Рабочая группа по вопросам шума

Пятьдесят седьмая сессия

**Правила № 51 (шум, производимый транспортными
средствами категорий М и N) – Разработка****Предложение по дополнению 9 к поправкам серии 02
к Правилам № 51****Представлено экспертом от Китая¹**

Рис. 1

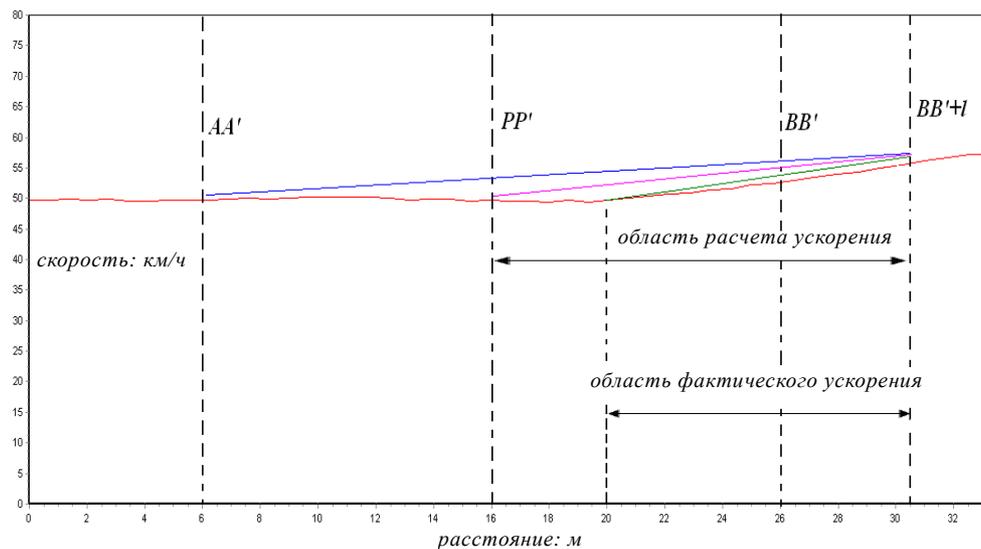
Влияние задержки в ускорении

1. Вывод: Если не используется предускорение и задержка времени ускорения превышает 0,7 секунд, то невозможно провести испытание на фактическое ускорение транспортных средств, проходящих испытание без блокировки передаточных чисел. Соответственно, необходимо использование предускорения на отрезке 4 метров, с тем чтобы достичь фактического ускорения. Кроме того, испытательные показатели ускорений $a_{\text{wot test}} = a_{\text{wot ref}}$ зависят от коэффициента взвешивания

$k_P = 1 - (a_{urban} / a_{wot ref})$, что повлияет на итоговый результат. В этой связи эксперт от Китая считает, что необходимо обеспечивать точные и объективные показатели ускорения при проведении испытаний транспортных средств, оснащенных автоматическими трансмиссиями.

Рис. 2

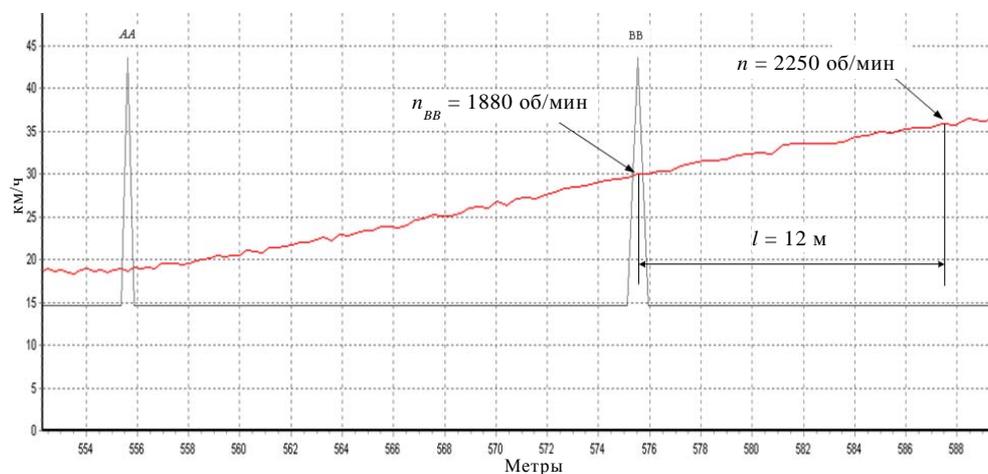
Ситуация с превышением значения S и задержкой в замедлении грузовых транспортных средств

- В случае некоторых транспортных средств, особенно транспортных средств с передним расположением двигателя, даже значение $n_{BB'}$ может обеспечить выполнение целевых условий. Однако, когда задняя часть транспортного средства проходит линию BB, частота вращения двигателя может превысить номинальную частоту вращения двигателя (S), поэтому протокол испытания, содержащий только значения $n_{BB'}$ и $n_{AA'}$, будет неполным.
- Изготовители не рекомендуют в качестве рабочего такой режим, при котором частота вращения двигателя превышает значение S. Таким обра-

зом, этот рабочий режим следует исключить из сферы охвата процедуры испытания.

- с) При отпускании педали газа всегда возникает задержка в замедлении, поэтому максимальная частота вращения двигателя не соответствует тому моменту, когда отпускается педаль газа.
